## Raddoppio ferroviario nei pressi di via Mainella/Campo Marinaro

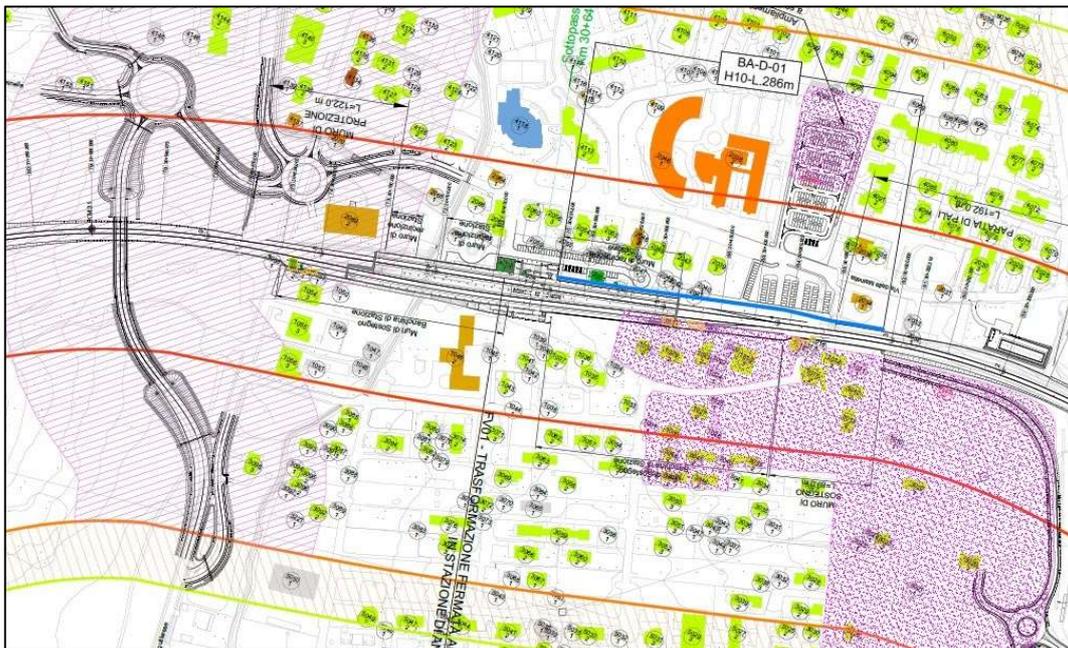
A tal fine si segnalano le criticità che la modifica della nuova stazione ferroviaria avrà in zona, sia verso Residenza Claudia ma ancor di più verso la località Campo Marinaro.

Le misure di mitigazione dell'impatto acustico, nel tratto prospiciente la stazione ferroviaria, consistono in una barriera antirumore in acciaio inox della lunghezza di quasi 300 metri lineari, con altezza di quasi 9 metri e posta solo in parte sul lato scuola, lasciando scoperto interamente il lato verso Campo Marinaro.

Nonostante la limitata utilità in ordine alle vibrazioni prodotte, a nostro avviso la soluzione proposta in fase di progetto è del tutto inadeguata e dal notevole impatto visivo.

La proposta progettuale di RFI prevede l'eliminazione del passaggio a livello nei pressi del parcheggio di Via Mainella fronte scuola, e la realizzazione di una nuova bretella di collegamento che a partire dalla stessa Via della Sorgente Claudia diventa una strada a fondo cieco.

Occorre necessariamente concordare soluzioni diverse, con **barriere meno impattanti visivamente, anche trasparenti in materiale vetroso poste in entrambi i lati**, e la possibilità di prevedere tratti ove realizzare una **galleria artificiale** (vedi in precedenza), una "cupola verde", volta a ricucire questa profonda cicatrice ferroviaria che rischia diversamente di dividere una parte della cittadina dall'altra.

Va necessariamente ricollegato il tessuto urbano e paesaggistico della zona, con opere da realizzare volte ad incrementare e facilitare il transito anche sopra la sede ferroviaria: appare indubbia l'utilità ai pedoni e ai ciclisti, nonché agli attraversamenti della fauna del territorio e alla sicurezza degli animali presenti.

È indispensabile prevedere e realizzare, pertanto, **un parcheggio in zona Campo Marinaro** al fine di favorire la mobilità e l'interscambio dei mezzi di trasporto, facilitando l'accesso dall'altra parte del territorio e poter utilizzare il treno per lunghi spostamenti intercomunali, ricucendo al contempo il quartiere al resto del territorio comunale.

A tal fine proponiamo la realizzazione di **una rotonda di snodo** e altresì la realizzazione di una nuova e più adeguata **viabilità di collegamento stradale**. Una nuova e più coerente viabilità per collegare Campo Marinaro e la zona della Sorgente Claudia anche a Via delle Pantane, veicolando il transito dei mezzi diretti anche al Cobis, con la conseguente **scomparsa del traffico pesante da Via della Mainella** in corrispondenza di luoghi affollati e critici quali la Chiesa, la Stazione Ferroviaria e l'Istituto Scolastico San Francesco.
